**Project n° :** PCA : 1415-10

**Project :** Operational Center – Culvert replacement and preparatory works

**Date :** 2018-10-22

**End of addendum No. 1**

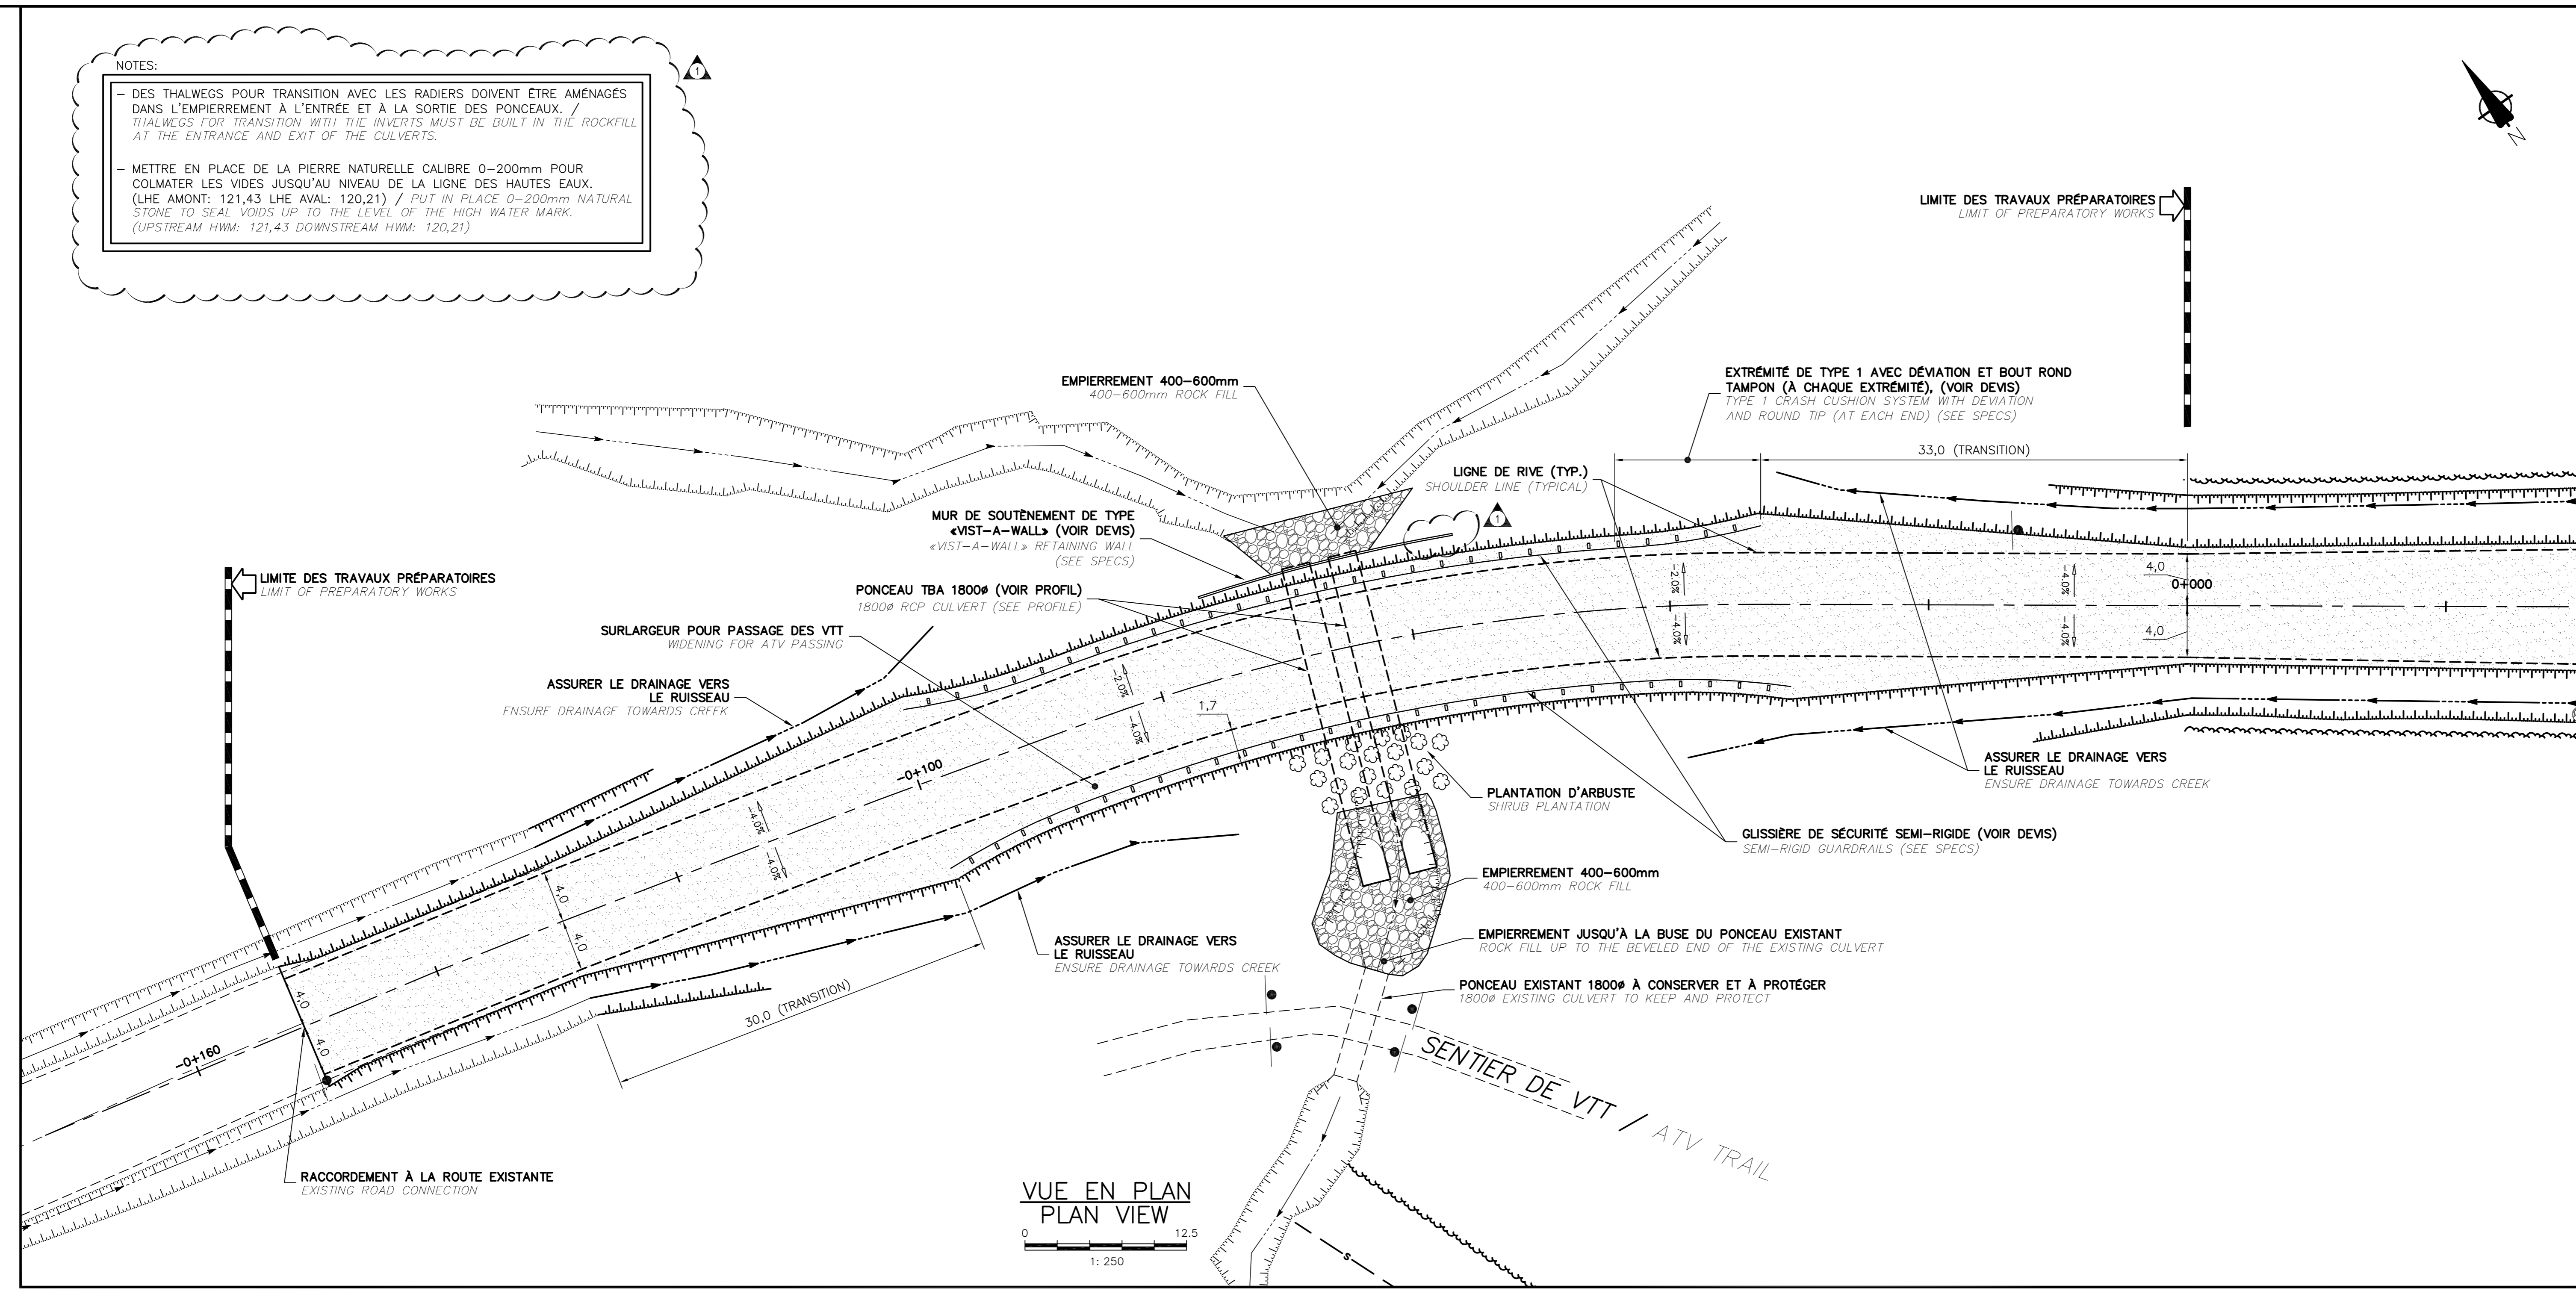
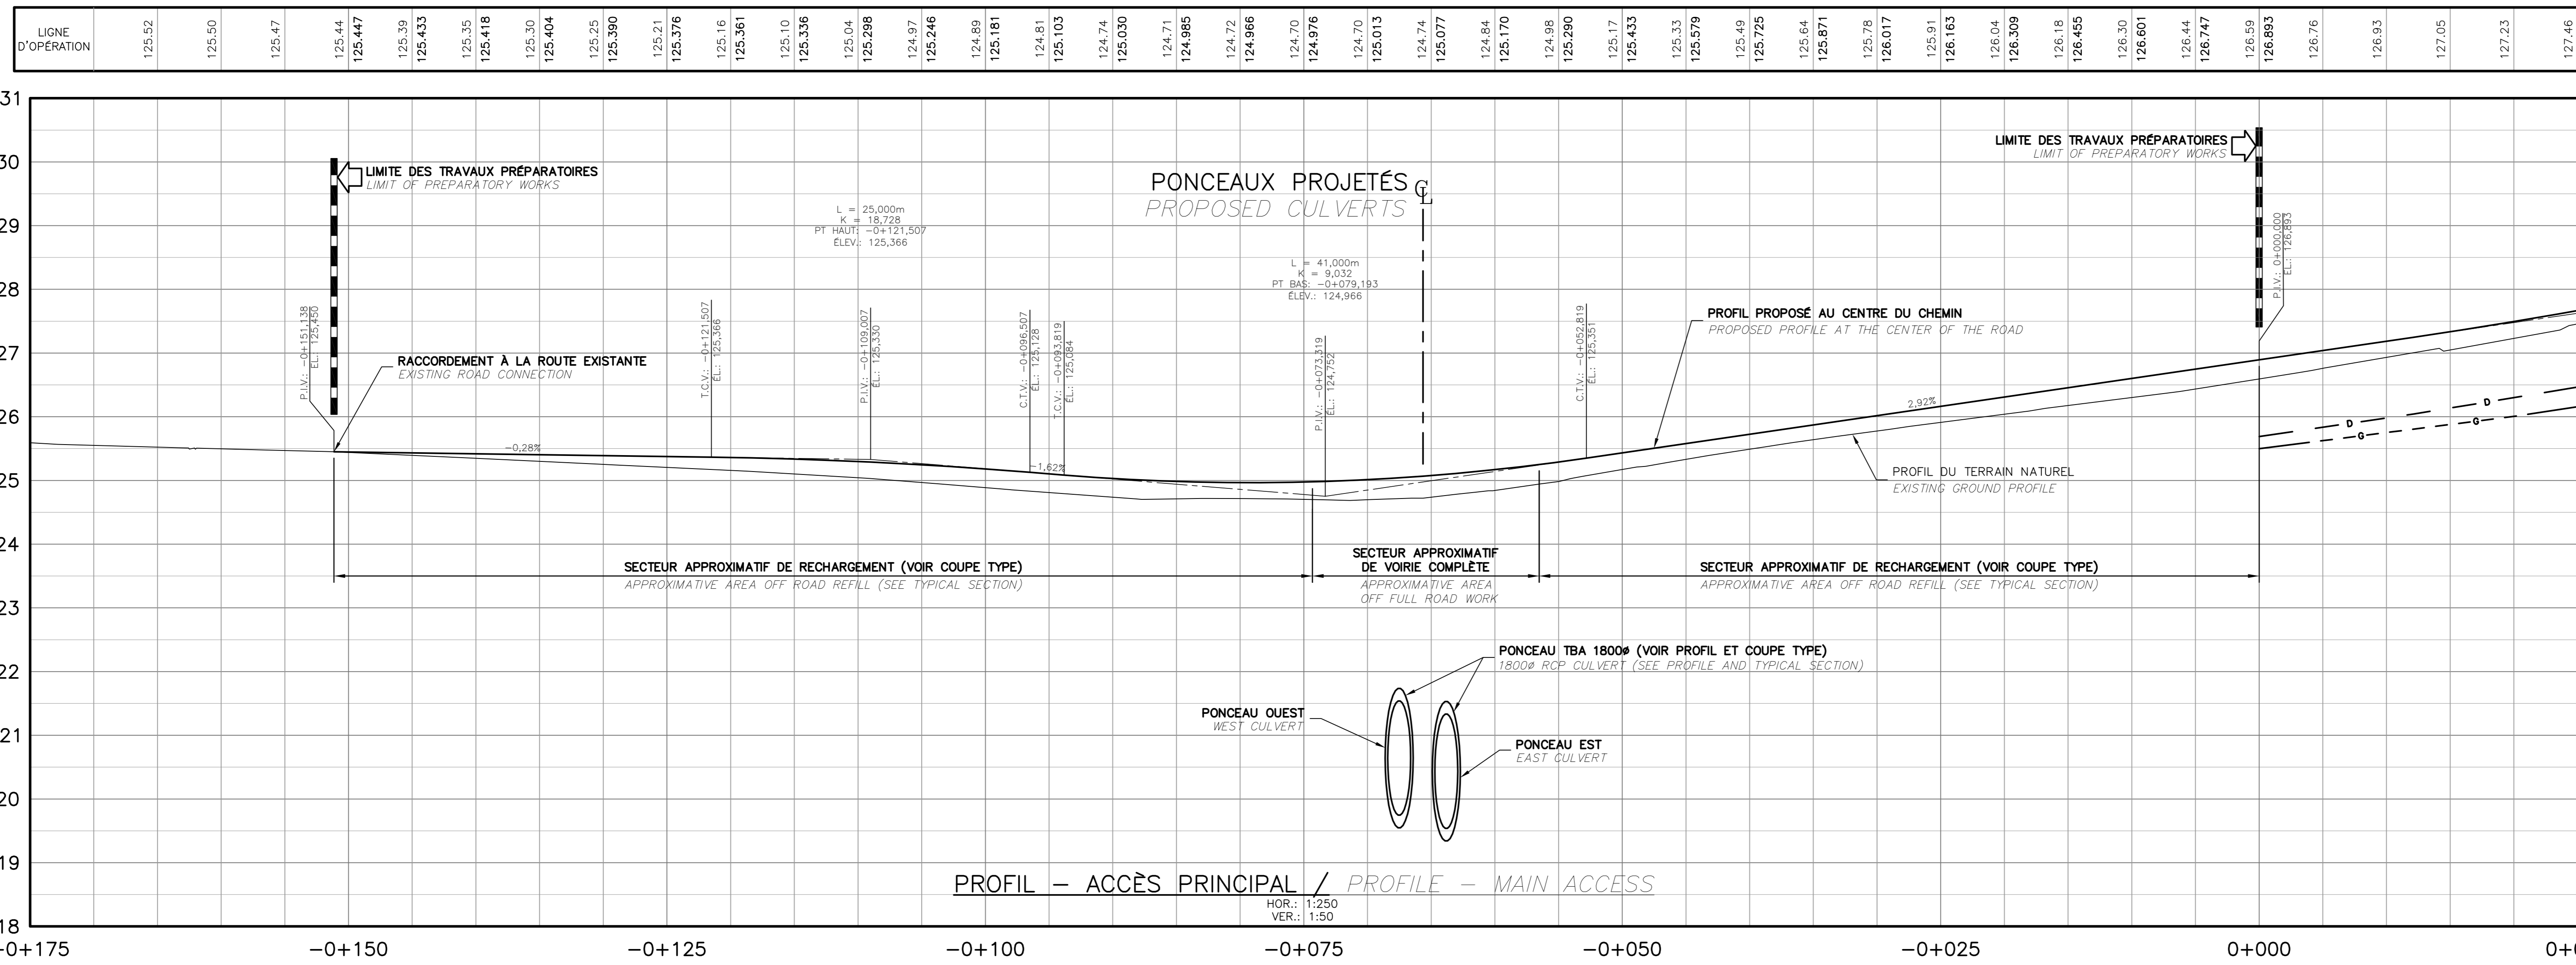
C-01 See attached, extension of the Vist-a-Wall retaining wall over a distance of 2.8m.

C-01 See attached, addition of notes regarding the rockfill.

- DES THALWEGS POUR TRANSITION AVEC LES RADIERES DOIVENT ÊTRE AMÉNAGÉS DANS L'EMPIERREMENT À L'ENTRÉE ET À LA SORTIE DES PONCEAUX.  
THALWEGS FOR TRANSITION WITH THE INVERTS MUST BE BUILT IN THE ROCKFILL AT THE ENTRANCE AND EXIT OF THE CULVERTS.

- METTRE EN PLACE DE LA PIERRE NATURELLE CAIBRE 0-200mm POUR COLMATER LES VIDES JUSQU'AU NIVEAU DE LA LIGNE DES HAUTES EAUX.  
(LIGNE AMONT: 121,43 LIGNE AVANT: 120,21) / PUT IN PLACE 0-200mm NATURAL STONE TO SEAL VOIDS UP TO THE LEVEL OF THE HIGH WATER MARK.  
(UPSTREAM HWM: 121,43 DOWNSTREAM HWM: 120,21)
